Ideer og forslag til planlægning og miljøkonsekvensvurdering af vejforløb.

Høringssvar vedr. planlægning af omfartsvej syd for Støvring.

Fra: Jette Mikkelsen <jemi@rebild.dk >
Sendt: 30. marts 2022 09:26
Til: mst@mst.dk; post@slks.dk; kmaa@km.dk; nordjyllandsyd@fredningsnaevn.dk; Fællespostkasse Nordjyske Museer <nordjyskemuseer@aalborg.dk >; hoeringer@vd.dk
Cc: Asger Rahbek Hansen <arha@rebild.dk >; Linea Outzen <lipe@rebild.dk >; Chalotte Skjød Østergaard Pedersen <csop@rebild.dk >; Susanne Gregersen <sugr@rebild.dk >
Emne: Høring i forbindelse med planlægning (herunder miljøvurdering og afgrænsning) af ny omfartsvej syd for Støvring (9530)

INDKALDELSE AF IDEER OG FORSLAG TIL PLANLÆGNING OG MILJØKONSEKVENSVURDERING FOR NY NIBEVEJ

Den kommende vejføring Ny Nibevej

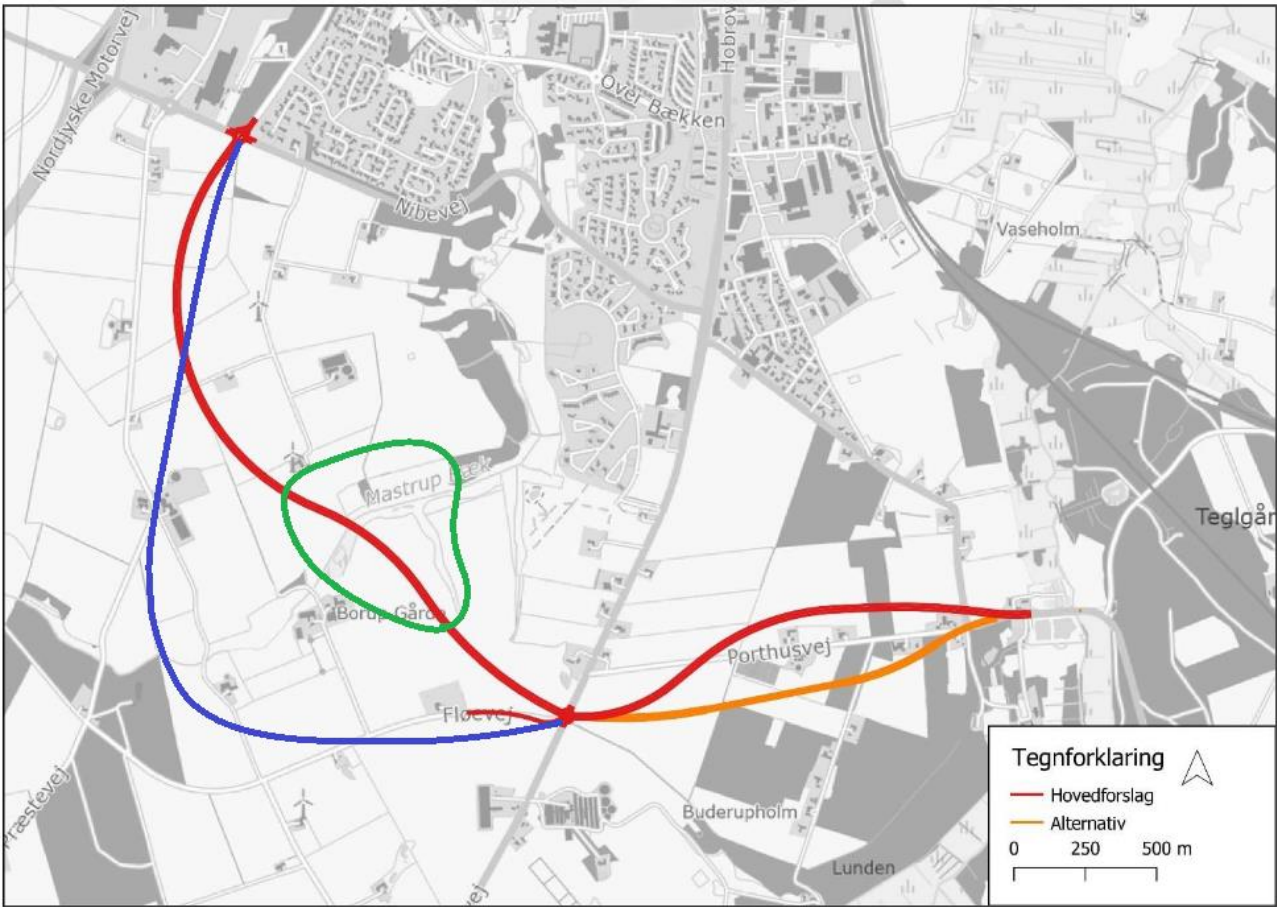
Jeg mener stadig at det vil være en fordel for den fremtidige udvikling af Støvring at føre vejen ud i et mere fladt terræn, i forhold til det der er lagt op til lige nu, (markeret med blå)

Det her forslag er meget tæt på Præstevej 68, vil selvfølgelig give mere trafik på den kommende vej, men for mig og se vil det stadig give so en mere sikker vej, da det vil give bedre oversigts forhold omkring

Terrænet som er markeret med den grøn cirkel vil stadig være det mest oplagte valg for fremtidig boligbyggeri, på begge side af Manstrup Bækken, på samme måde som Høje Støvring er blevet etableret.
